川内原子力発電所 1号炉及び2号炉

標準応答スペクトルを考慮した地震動評価における
地下構造モデルの設定について
(コメント回答)

2022年10月28日
九州電力株式会社

■ 地下構造モデルの検討・設定及び妥当性確認の流れ

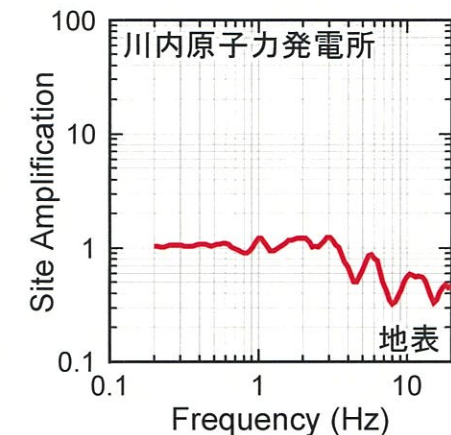
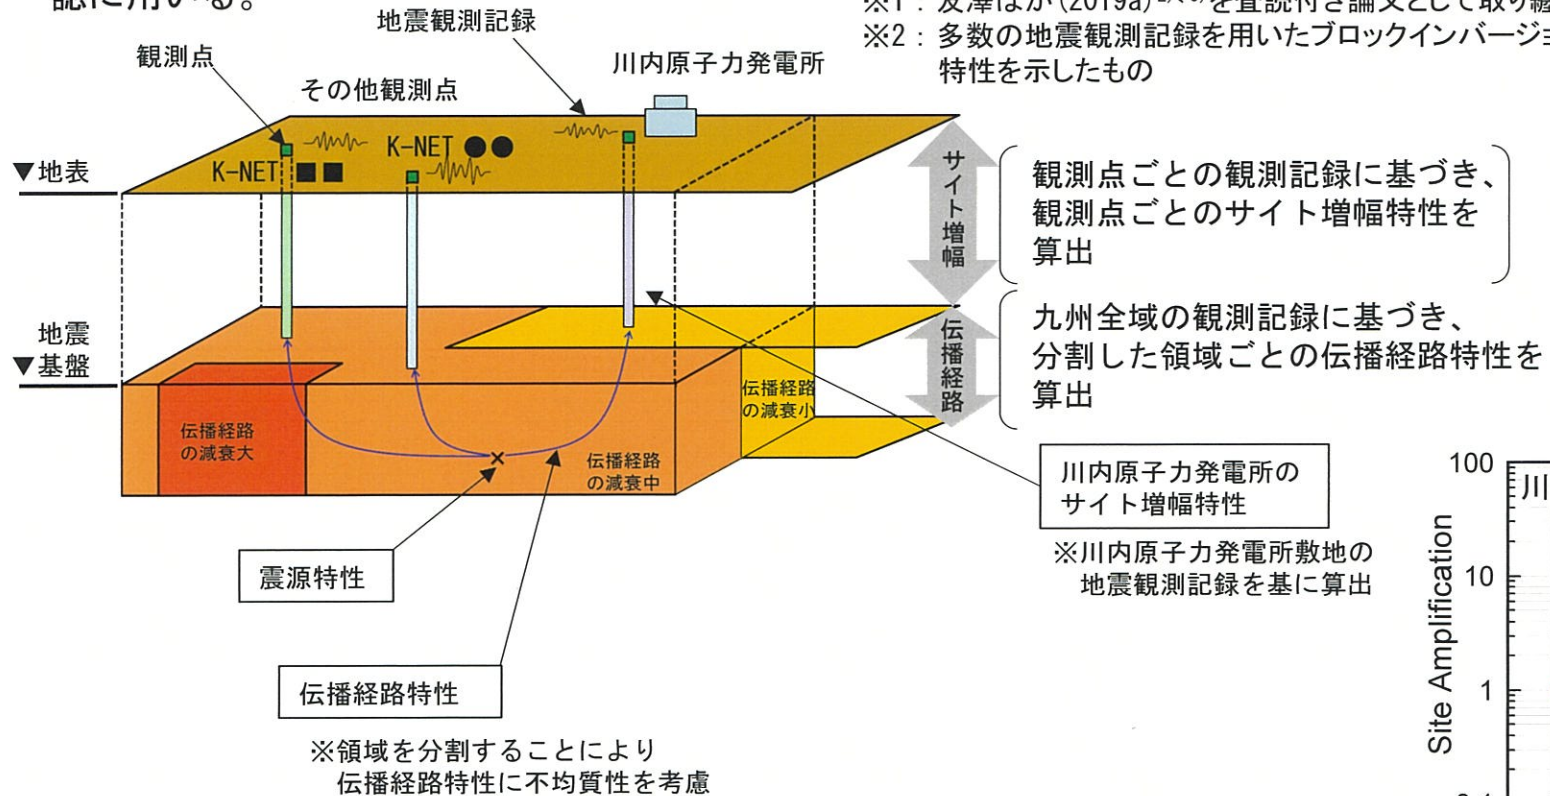
No.	コメント	指摘場所	対応状況
1	地下構造モデルの地盤減衰の設定について、既許可からの変更点の妥当性を説明すること。その際、EL. -28.5m~EL. -480mの層を分割していること、また、地盤減衰の設定根拠としている地震観測記録が得られていない範囲 (EL. -118.5m~EL. -200m) の地盤減衰の設定の妥当性についても併せて説明すること。	第983回 原子力発電所の 新規制基準適合性に 係る審査会合 (令和3年6月11日)	第1026回会合にて説明 次回以降改めて説明予定
2	地下構造モデルの変更に伴う既許可の基準地震動への影響について説明すること。		第1026回会合にて説明 次回以降改めて説明予定
3	地震基盤相当面について、設置許可基準規則解釈別記2の $V_s=2,200\text{m/s}$ 以上に対し、 $V_s=2,150\text{m/s}$ の層上面 (EL. -480m) に設定したことの妥当性を説明すること。		第1026回会合にて説明
4	模擬地震波の作成について、複数の方法から一様乱数の位相をもつ正弦波の重ね合わせを採用した妥当性を説明すること。		次回以降説明予定
5	既許可以降の観測・調査・分析などについて説明すること。		適宜反映
6	変はんれい岩類について、地質層序と地質図の凡例の記載の考え方を説明すること。		第1049回会合にて説明
7	既許可の地下構造モデルと新たに設定した地下構造モデルの位置づけの記載を充実すること。	第1026回 原子力発電所の 新規制基準適合性に 係る審査会合 (令和4年1月21日)	第1080回会合にて説明
8	新たに設定した地下構造モデルについて、以下を踏まえ、地盤減衰の設定の考え方、根拠を明確にし、説明すること。 ①15Hz程度までの範囲で評価した地盤減衰の高周波数帯への適用性 ②地震観測記録が得られていない深さにおける地盤減衰の設定 ③地盤減衰の不確かさの考え方		コメント回答①： 第1049回会合にて説明 次回以降改めて説明予定 コメント回答②③： 次回以降説明予定
9	地震基盤相当面は、設置許可基準規則解釈別記2の定義に従い $V_s=2,200\text{m/s}$ 以上の層に設定すること。		第1057回会合にて説明

最深部地震計以浅の地盤減衰 (Q値) の妥当性確認【参考2】

- Q=12.5の妥当性を以下の観点で確認。
- Q=12.5の応答波の応答スペクトルが、同定結果による応答波の応答スペクトルと同等もしくは上回る (①)
 - 卓越周波数において、Q=12.5による理論伝達関数の方が、同定結果による理論伝達関数より大きなピークを有する (②)

最深部地震計以深の地盤減衰 (Q値) の妥当性確認【3.3節】

- 解放基盤表面からEL. -200mまでの範囲において、同一の地盤減衰 (Q値) とする妥当性を以下の観点で確認。
- ボーリング孔内測定による減衰^{※1} (③) が、最深部地震計以浅と最深部地震計以深で同等である
 - 岩石コアを用いた測定による減衰^{※2} (④) が、最深部地震計以浅と最深部地震計以深で同等である

地下構造モデルの妥当性確認

- 設定した地下構造モデルの妥当性を以下の観点で確認。
- 設定した地下構造モデルの地盤増幅率が、経験的地盤増幅率に対して同等もしくは上回る (⑤) 【参考4】
 - 設定した地下構造モデルの伝達特性 (伝達関数、応答スペクトル比) が、追加ボーリング調査結果^{※1}を踏まえたPS検層モデルの伝達特性に対して同等もしくは上回る (⑥) 【3.4節】

最深部地震計以浅の地盤減衰 (Q値) の検討・設定【参考1】

- 発電所敷地で取得した地震観測記録に基づき、解放基盤表面から最深部地震計 (EL. -118.5m) までの範囲の地盤減衰 (Q値) を、以下の手法で検討した結果、上限値はQ=8.0程度。
- 伝達関数 (周波数依存型) による検討 (Q=7.6程度)
 - 伝達関数 (バイリニア型) による検討 (Q=5.8程度)
 - 地震波干渉法による検討 (Q=8.0程度)

地盤減衰 (Q値) は、保守的にQ=12.5と設定。

最深部地震計以深の地盤減衰 (Q値) の検討・設定

- 速度層断面により、解放基盤表面からEL. -200mまでの範囲は概ね同じ速度層に分類されることを確認。【参考3】
- 発電所敷地で取得した地震観測記録に基づく地盤増幅率 (以下、「経験的地盤増幅率」と理論増幅率の残差が最小となるQ=12.5の層下面深度を検討し、Q=12.5をEL. -200m以深まで適用できることを確認。【3.2節】

Q=12.5の適用範囲は、保守的にEL. -200mまでに設定。

地下構造モデルの設定

解放基盤表面からEL. -200mまでの範囲における地盤減衰 (Q値) をQ=12.5に設定。
